第4号議案

流山都市計画運動公園北地区地区計画の変更について（付議）

流山都市計画地区計画の変更（流山市決定）

新旧対照表

運動公園北地区地区計画区域新旧対照図

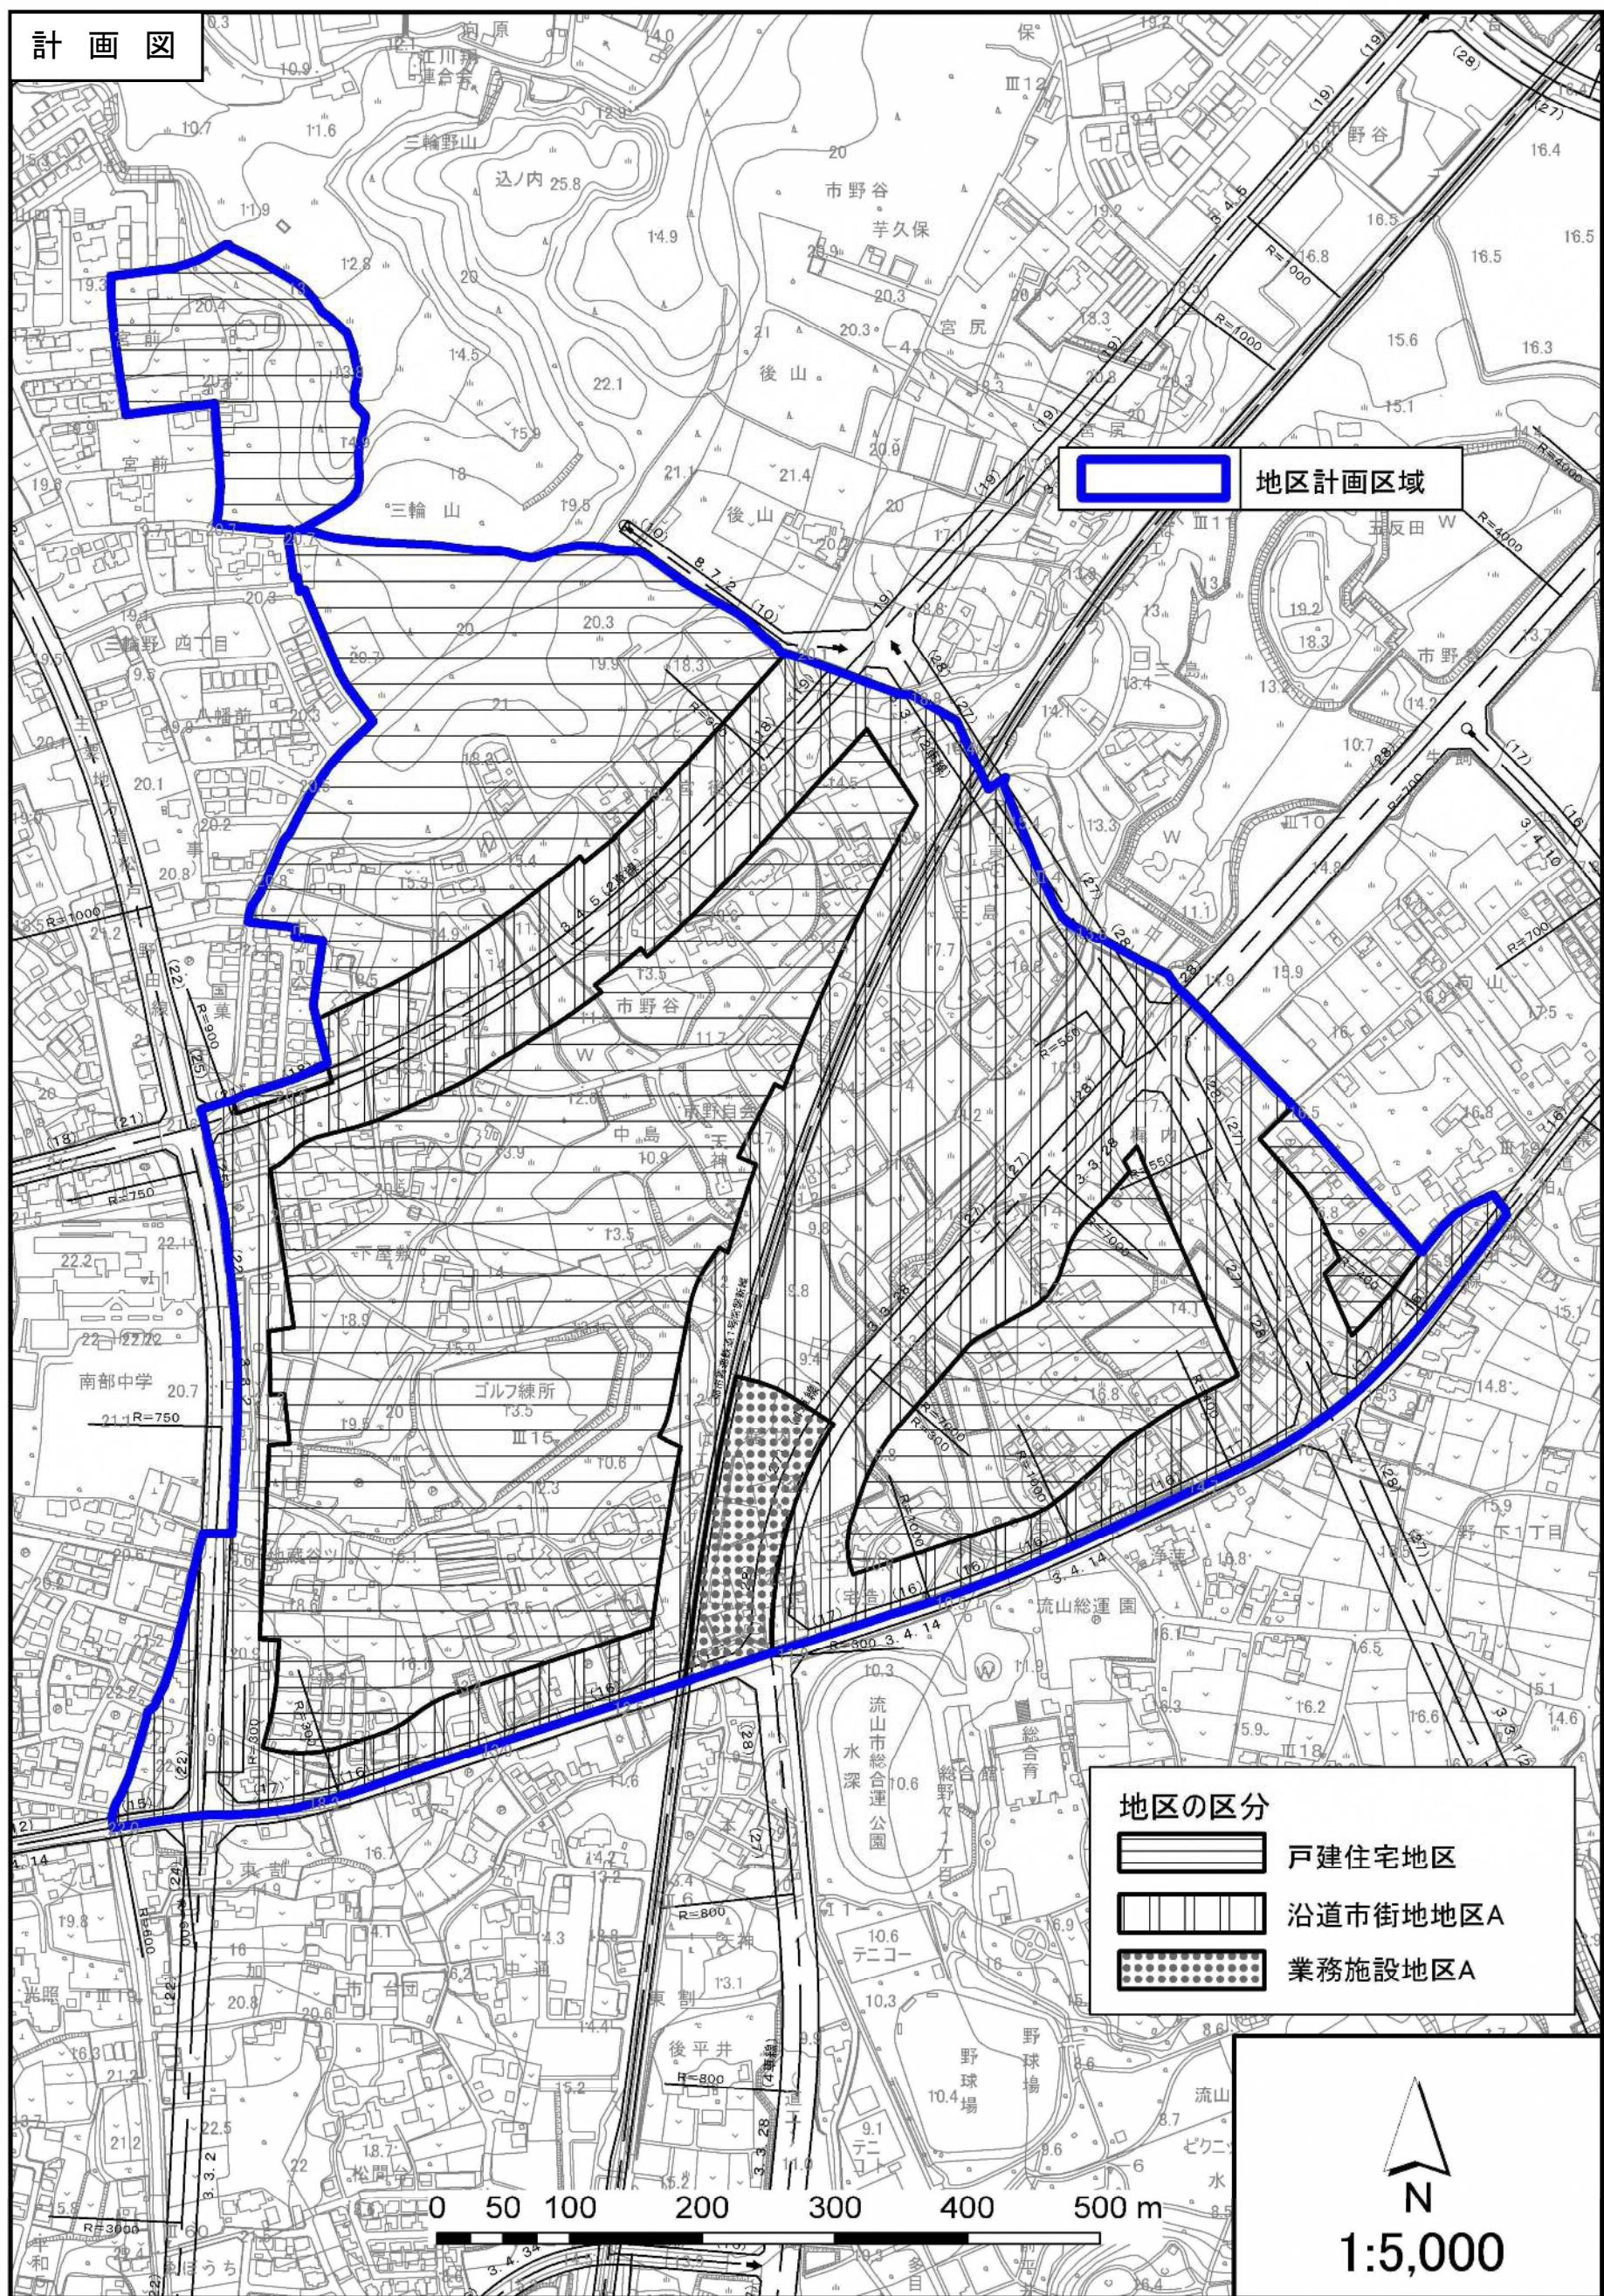
理由：つくばエクスプレス沿線整備地域内の土地区画整理事業の進捗に伴い、健全で合理的な土地利用及び良好な市街地環境の形成を目指して、地区計画の変更を行うものである。

今回、当該土地区画整理事業の進捗に伴い、将来の土地利用計画に基づく、都市全体の観点から用途地域及び高度地区の変更とあわせて、地区の特性に応じたきめ細かい土地利用の実現を図るため、運動公園北地区地区計画の変更を行うものである。
